大橋川周辺まちづくり検討委員会  
大橋川改修に関する「代替案検討一覧」

[この資料について]

この資料は、大橋川周辺まちづくり検討委員会および検討委員会の主催で平成18年9月10日(日)に開催された「大橋川周辺のまちづくりを考える市民意見交換会」などにおいて提出された大橋川改修に関する代替案を「代替案検討一覧」としてまとめたものです。  
今後、検討委員会では、ここに整理された項目について、行政・河川管理者の意見を参考にして検討を進めながら、基本計画の策定を進めます。

<尾原ダム>  
 総貯水量：60,800,000m<sup>3</sup>  
 堤高：90m  
 貯水池面積：2.3km<sup>2</sup>

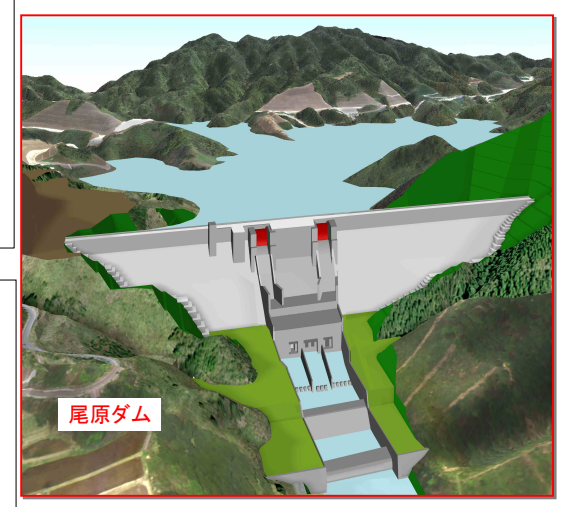
●突道湖の水位をH.P.+1.7mにおさえるためには

突道湖の水位を80cm下げる

突道湖面積：約79km<sup>2</sup> (大橋川含まず)  
 突道湖水位80cm分の容量は、  
 $79\text{km}^2 \times 0.80\text{m} = 63,200,000\text{m}^3$

尾原ダム約1個分の貯水量を流す必要がある
